柏崎刈羽原子力発電所第7号機 工事計画認可申請に係る論点整理について

2020年6月15日
東京電力ホールディングス株式会社

■ 耐震評価に関する論点整理・指摘事項への回答

建物・構築物における地震応答解析モデルの既工認からの変更点
【指摘事項に対する回答】

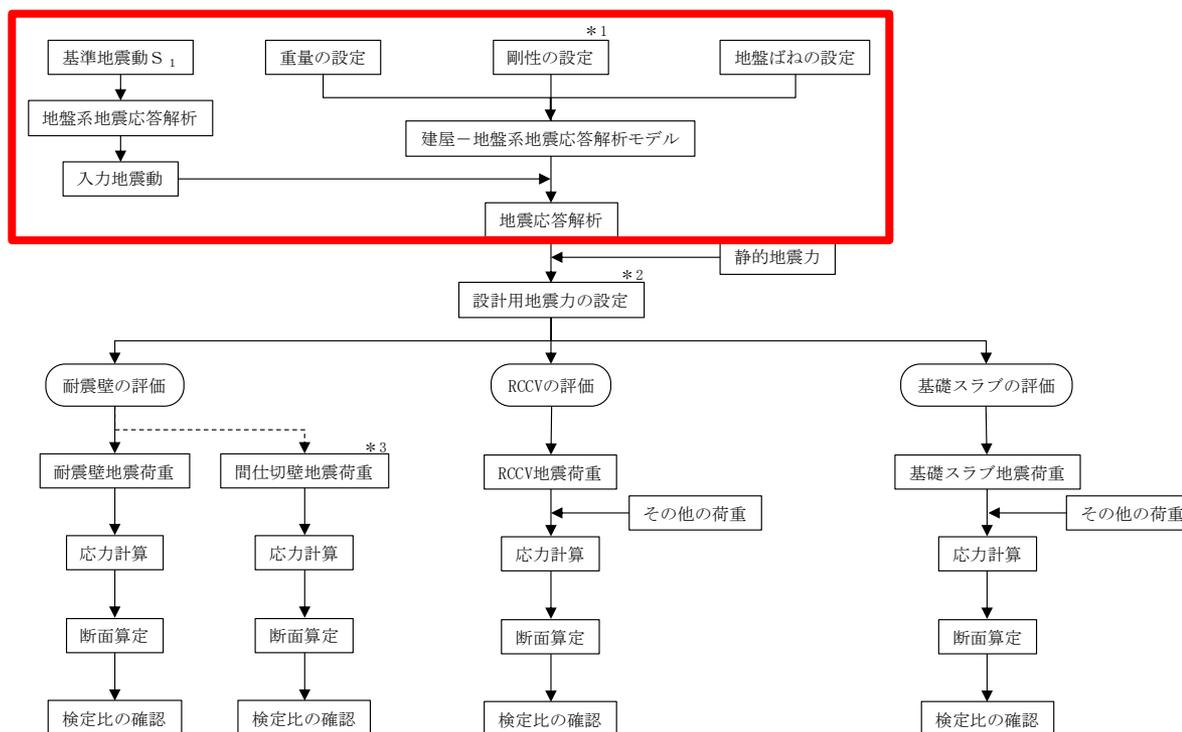
地震応答解析モデルにおいて補助壁を耐震要素として考慮することに関連して、設計体系の他のプロセスにおいての補助壁の取扱いを整理するとともに、設計体系の合理性及び結果の保守性の観点から設計体系の考え方を説明すること。

- ・ 地震応答解析の他の設計プロセスである耐震壁，RCCV，基礎スラブの評価において，補助壁の取扱いが整理されていない。
- ⇒設計体系全体として，補助壁を考慮することの合理性及び結果の保守性が確認できていない。

- ・ 設計体系のプロセスについて，既工認時及び今回工認における地震応答解析，設計用地震力，評価のフローを整理した。
- ・ 今回工認の耐震壁，RCCV，基礎スラブの評価における補助壁の取扱いを整理し，各部材の設計体系の合理性及び結果の保守性を確認した。

②- 2 : 高温による剛性低下

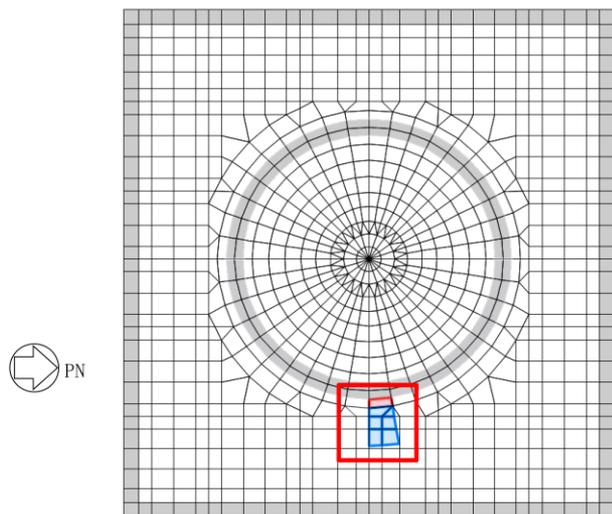
地震荷重と組み合わせる耐震評価では、重大事故等時の高温による剛性低下を考慮していないが、地震荷重と組み合わせない強度計算では、重大事故等時の高温による剛性低下を考慮している。

⇒ 重大事故等時の高温による剛性低下の考え方が整理されていない。

- 重大事故等時において、格納容器気相部温度は一時的に200℃を超えるが、構造健全性評価上考慮すべき壁面の温度は最高で約165℃である
- 地震荷重と組み合わせる耐震評価では、事象発生後以降の最高となる壁面温度である約165℃を包絡する値として、限界圧力(0.62MPa)における飽和温度(約168℃)を考慮することとしている。
- 地震荷重と組み合わせない強度計算では、重大事故等時の原子炉格納容器の放射性物質閉じ込め機能の確認を行うために、評価温度として設定しており、その温度は、産業界でシビアアクシデント時の原子炉格納容器の耐性の指標として用いられている200℃としている。この温度は、耐震評価における温度の考え方を踏まえると、実現象を超えた保守的な設定値となっていると言える。
- 以上より、鉄筋コンクリート構造物においては剛性低下を考慮しないことが基本であるが、強度計算においては、実現象を超えた評価温度として高い値を設定していることから、重大事故等時の温度影響を確認する観点から剛性低下を考慮することとしている。

応力平均化の適用箇所 (① - 1 : 応力平均化)

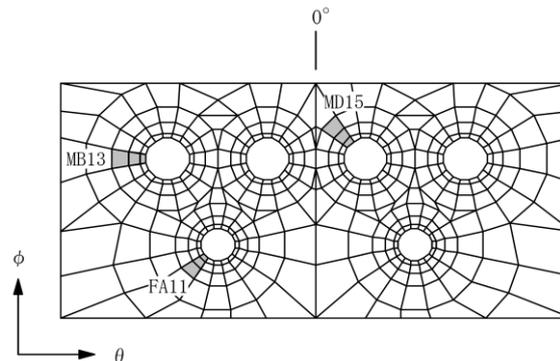
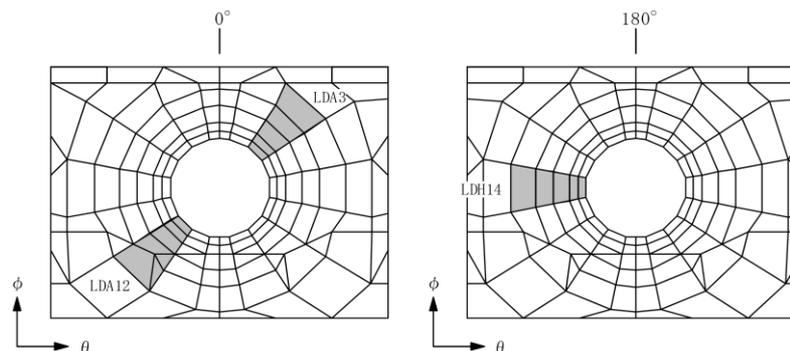
今回工認のRCCV及び原子炉建屋基礎スラブの断面の評価に適用しているCCV規格は、許容値は塑性域のひずみとしており、弾塑性解析を否定していないものの、弾性解析を基本としている。また、今回工認のRCCVの面外せん断力に対する断面の評価では、応力平均化を適用している。

⇒ 弾塑性解析による面外せん断力に対する断面の評価での、応力平均化の適用性が確認されていない。

- 先行審査においては、応力解析は弾性解析であるが、応力平均化については、面外せん断力に対する断面の評価だけでなく、面外せん断力以外に対する断面の評価においても適用実績があり、適用性が確認されている。
- 今回のRCCVの応力解析には弾塑性解析を採用し、材料の非線形特性を設定しており、面外せん断力以外に対する断面の評価では、応力平均化を適用していない。
- 一方、面外せん断力に対しては非線形特性を考慮できず、弾性として解析を行っているため、算出された応力に対して平均化を行っている。
- 以上より、弾塑性解析においても、面外せん断力に対する断面の評価に応力平均化を適用することは妥当と考える。

荷重の入力順序

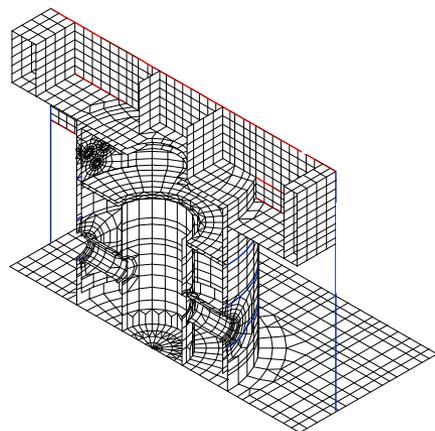
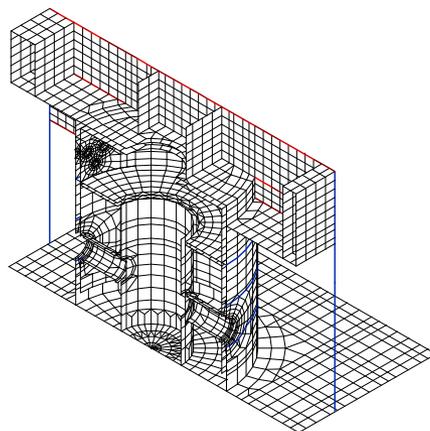
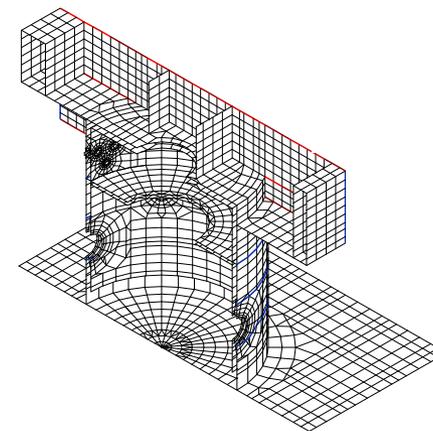
弾塑性解析では、コンクリートや鉄筋が塑性領域に入った場合、荷重を入力する順序が解析結果に影響する可能性がある。

⇒ 弾塑性解析での、荷重の入力順序の妥当性が確認されていない。

- 今回のRCCVの弾塑性解析では、固定荷重及び活荷重、圧力及び配管荷重並びに水力学的動荷重、地震荷重の順で荷重を入力している。
- この入力順序については、運転時や重大事故等時に、RCCV内に圧力等が発生している状態で、地震が発生するというように、実際に事象の発生する順序を模擬しており、実現象を捉えている。
- 以上より、RCCVの弾塑性解析における荷重の入力順序は妥当と考える。

影響検討 (②-1 : 地震による壁の塑性化)

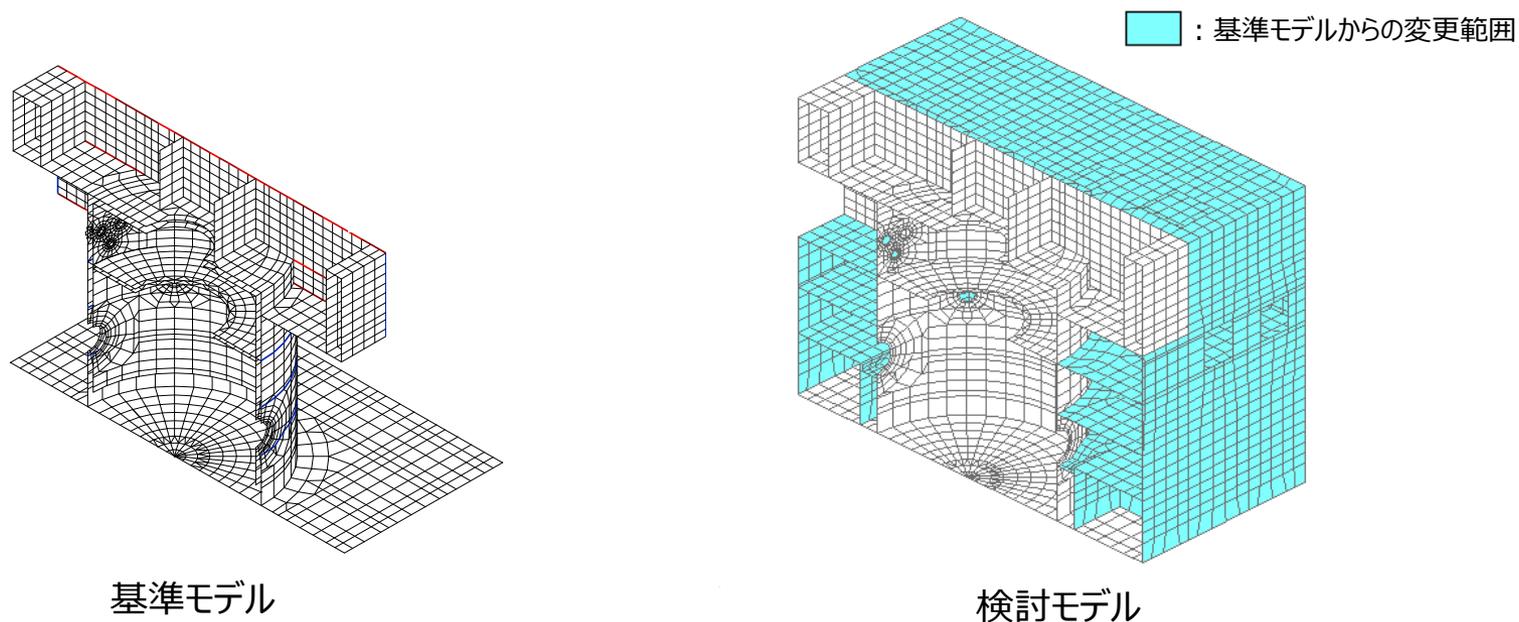
原子炉建屋の基準地震動 S_s に対する地震応答解析では、せん断スケルトン曲線上の最大応答値が第1折点を超え、壁が塑性化する結果となっているが、RCCVの応力解析で境界条件として考慮している壁は弾性部材として設定しており、塑性化を考慮していない。

⇒ 地震による壁の塑性化を考慮することで、応力解析結果に影響を与える可能性がある。

- RCCV底部及び周辺部基礎の応力解析モデル（基準モデル）で境界条件として考慮している壁（中間壁及びボックス壁）について、地震時の塑性化が基礎スラブの応力に及ぼす影響を確認するため、影響検討を実施する。
- 影響検討は、中間壁及びボックス壁を、拘束効果及び塑性化をより忠実に再現できるシェル要素に変更したモデル（検討モデル）を用いて実施する。
- 検討項目は、RCCV底部及び周辺部基礎の断面の評価において検定値が最も大きくなる面外せん断力とする。
- 今回工認における弾塑性解析においても、面外せん断力に対しては非線形特性を考慮できず、弾性として解析を行っているため、本検討は弾性応力解析にて実施する。
- 検討方向は、RCCV底部及び周辺部基礎の評価において検定値が最も大きくなる荷重の組合せケースを参考に、加力方向は水平方向W→E、鉛直方向上向きとする。
